Modulo per la presentazione delle osservazioni per i piani/programmi/progetti sottoposti a procedimenti di valutazione ambientale di competenza statale

ID: Codice procedura (ID_VIP/ID_MATTM):10844

Impianto per la produzione di energia elettrica da fonte eolica, costituito da 6 aerogeneratori della potenza complessiva di 37,2 MW, un sistema di accumulo da 25 MW e relative opere connesse in località "Rempillo" nel comune di Pitigliano (GR).

TESTO DELLE OSSERVAZIONI

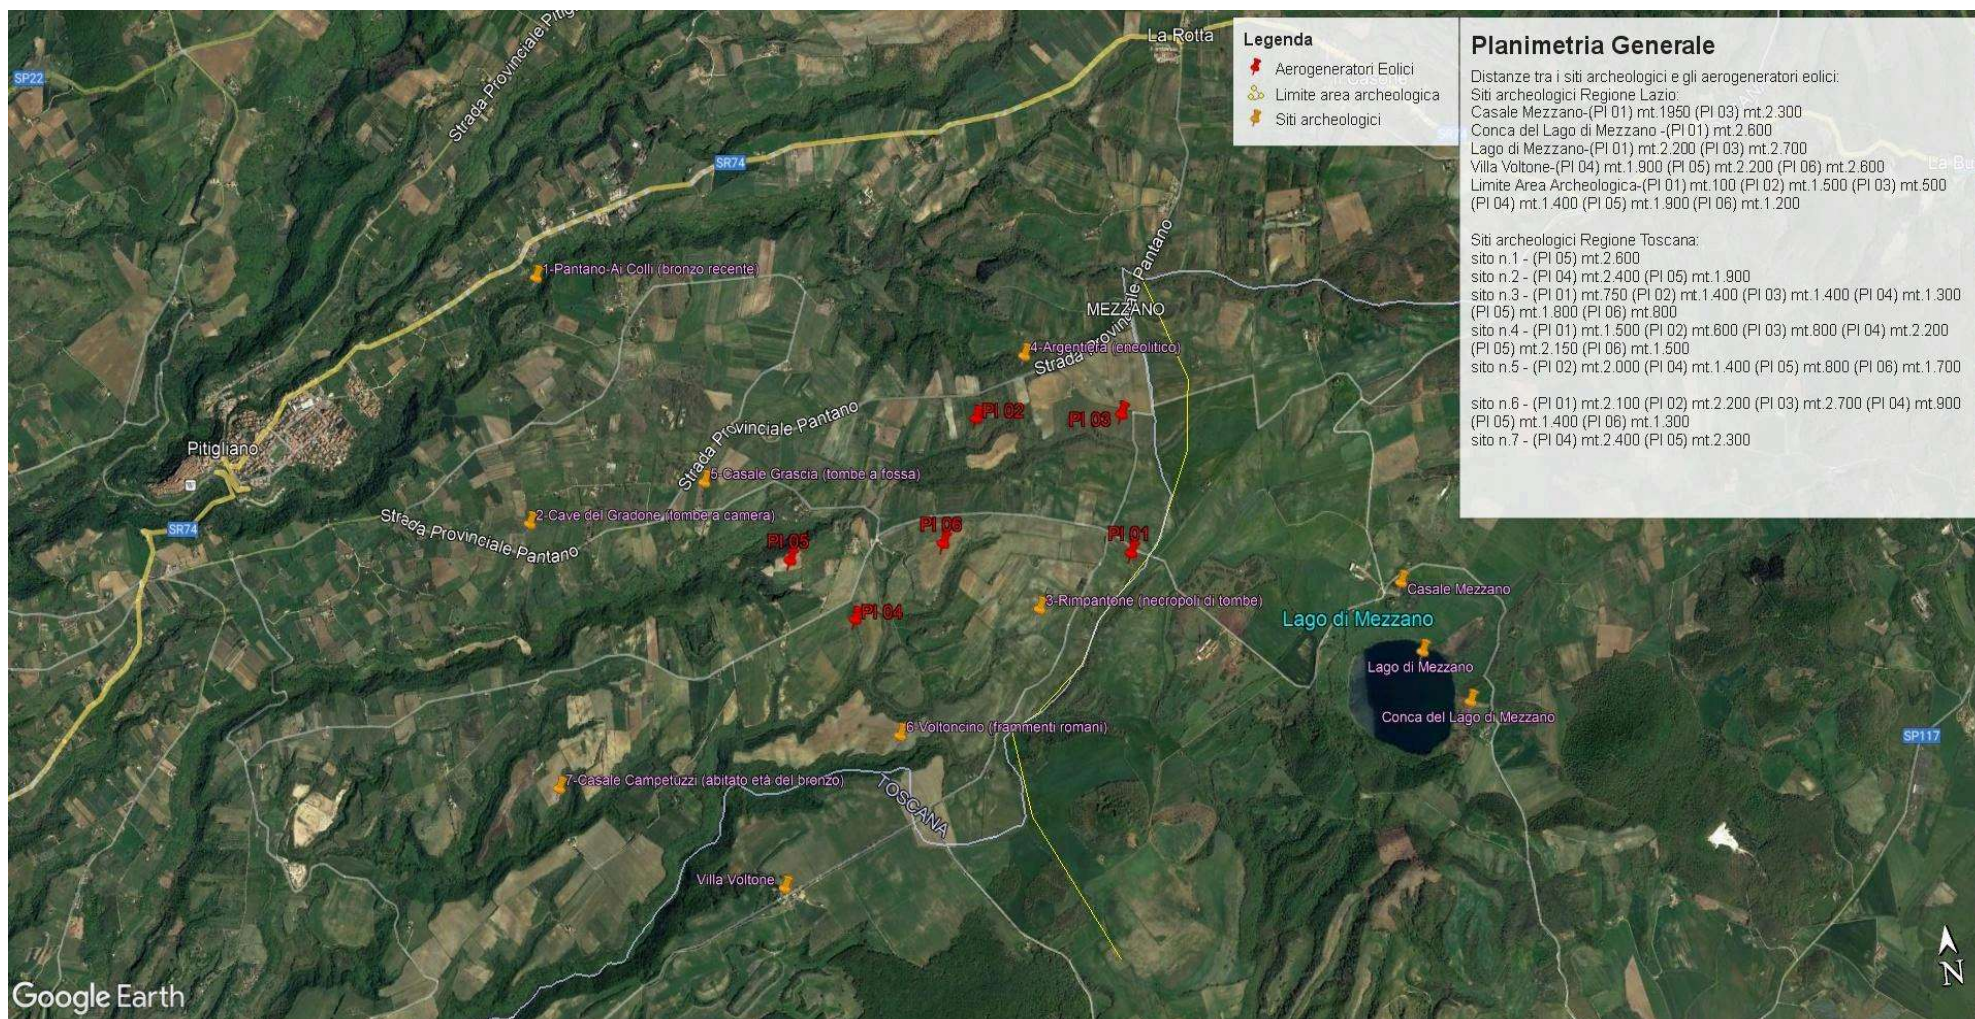
Inoltre, la zona in cui insisterebbe l’impianto eolico industriale Rempillo è compresa nelle fasce di rispetto di 3 km di diversi beni archeologici tutelati dalla parte II del Codice dei Beni Culturali (vedi Allegato, immagine n. 3). Inoltre le pale P04 e P05 ricadono all’interno di un’area archeologica che la Proponente vorrebbe cancellare per il semplice fatto che non è riportata nel documento regionale ma nel documento provinciale come meglio dettagliato nell’Osservazione n. 5. Alla luce di quanto documentato appare chiaro quindi che la collocazione dell’impianto non ha tenuto conto alcuno dei vincoli dell’area nella quale è stato progettato e l’inserimento dell’impianto eolico nel paesaggio e sul territorio non è corretto (Allegato IV delle Linee guida nazionali di cui al D.M dello Sviluppo economico del 10.09.2010).

- h) Le zone di interesse archeologico evidenziate nell'immagine n. 3 a cui si aggiungono anche l'importante abitato protostorico di Sorgenti della Nova e Ruder del Castello altomedioevale che si trovano a circa 4 km dalle aree in cui è stato progettato l'impianto eolico industriale. Poco più lontano i resti del castello medioevale “Morroneccio”. Nell'area vasta le preziose necropoli eneolitiche (Poggi Alti) ed etrusche di Pitigliano, Sovana e Sorano.

Immagine n. 4 Situazione di saturazione da impianti FER nella provincia di Viterbo. Non sono riportati gli impianti fotovoltaici e agrivoltaici che hanno inciso per buona parte nel cumulo di impianti FER per superare già nel 2023 gli obiettivi del PNIEC assegnati alla Regione Lazio per il 20230.

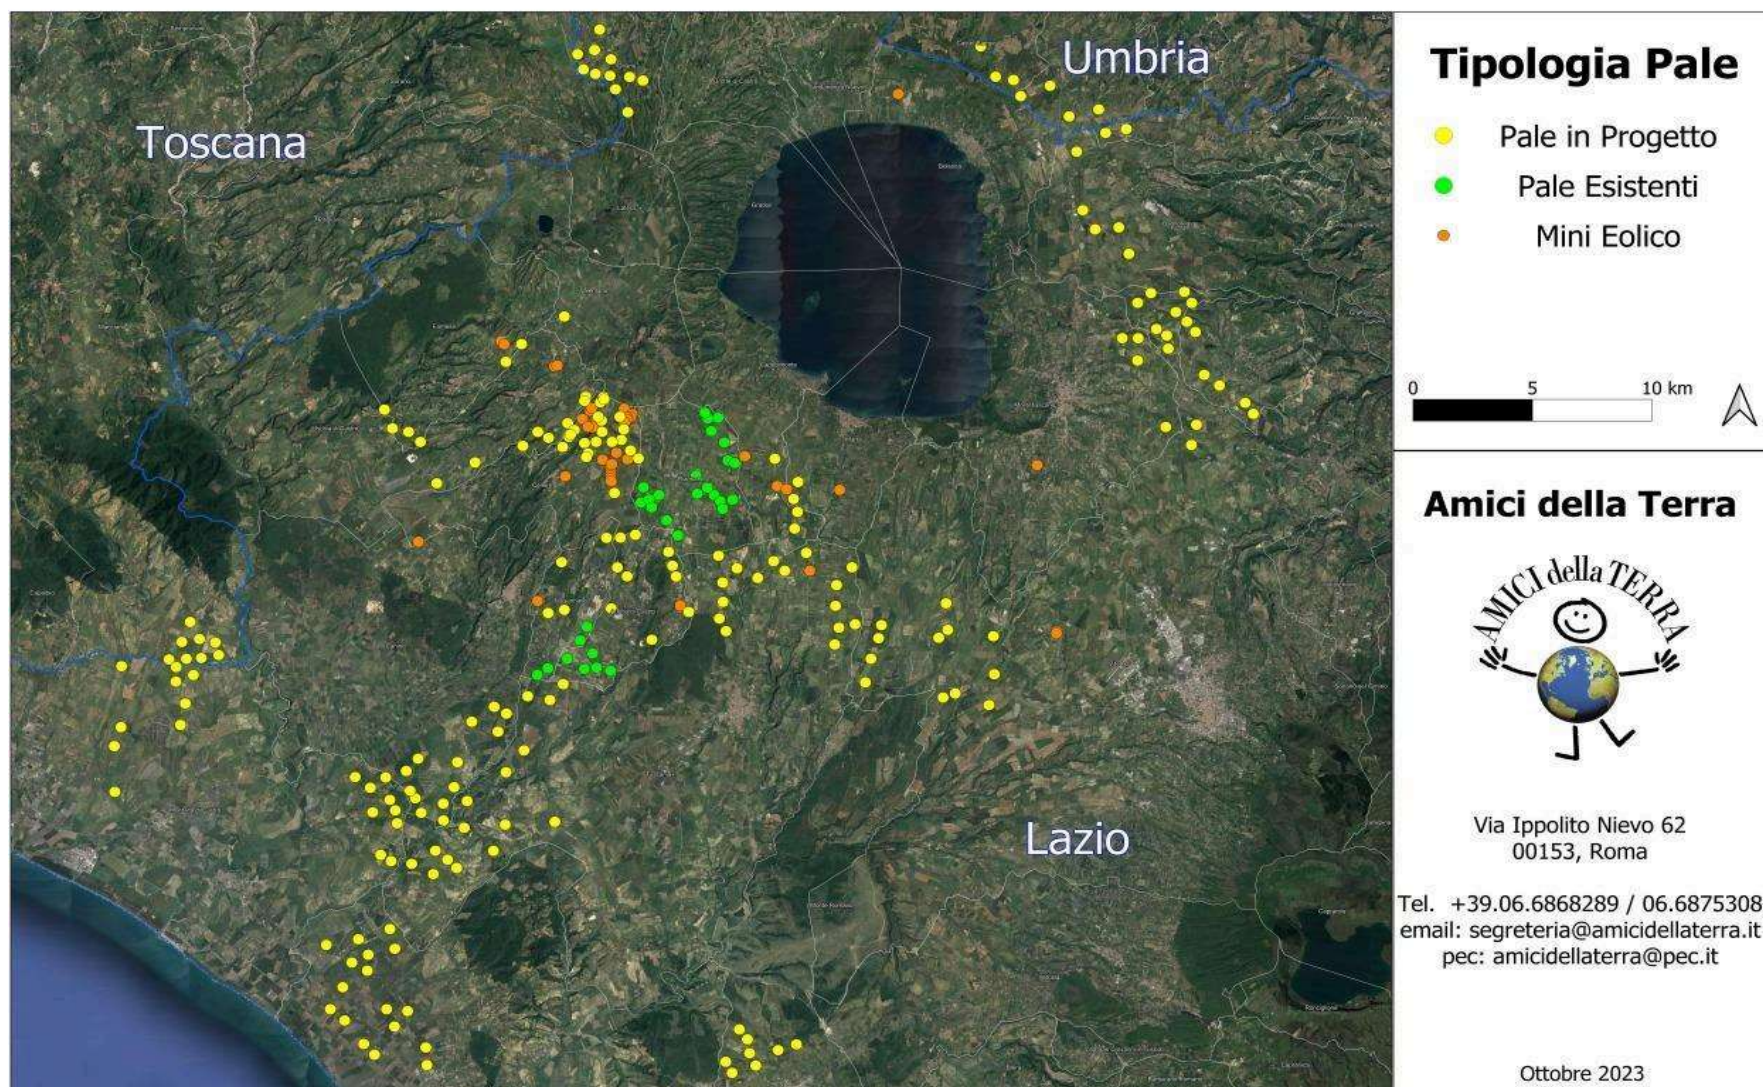
Quindi anche la Regione come Ente deputato dalla normativa nazionale a legiferare sulle aree idonee e non idonee si è espressa riguardo al fatto che abbia assolto ai doveri e alle quote stabilite dal PNIEC e in ambito regionale la provincia di Viterbo è stata quella con il più alto tasso di impianti FER tra tutte e quindi ormai satura ed il cumulo degli impianti FER installati, autorizzati e in progetto rappresenta una **elevata criticità per la sostenibilità ambientale di ulteriori eventuali iniziative**. L'impianto eolico " Rempillo" pur essendo "esterno al confine provinciale e regionale ma nelle sue immediate vicinanze (a soli 100 metri i primi due aerogeneratori) oltre ad impattare sul territorio e sulle economie di tre Comuni del Lazio (Farnese, Valentano e Latera) si trova nelle fasce di rispetto dei Beni di notevole interesse pubblico come si è evidenziate nelle Osservazioni nn. 1 e 2 e crea anche degli impatti negativi anche sui beni naturalistici come verrà dettagliato nell'Osservazione n. 4. Inoltre andrebbe a sommarsi al già enorme cumulo di impianti eolici e fotovoltaici e geotermici che già creano una elevata criticità ambientale nella provincia di Viterbo e interferiscono anche con il territorio toscano come si può vedere dalle immagini nn. 4 e 5 dell'Allegato n. 1.
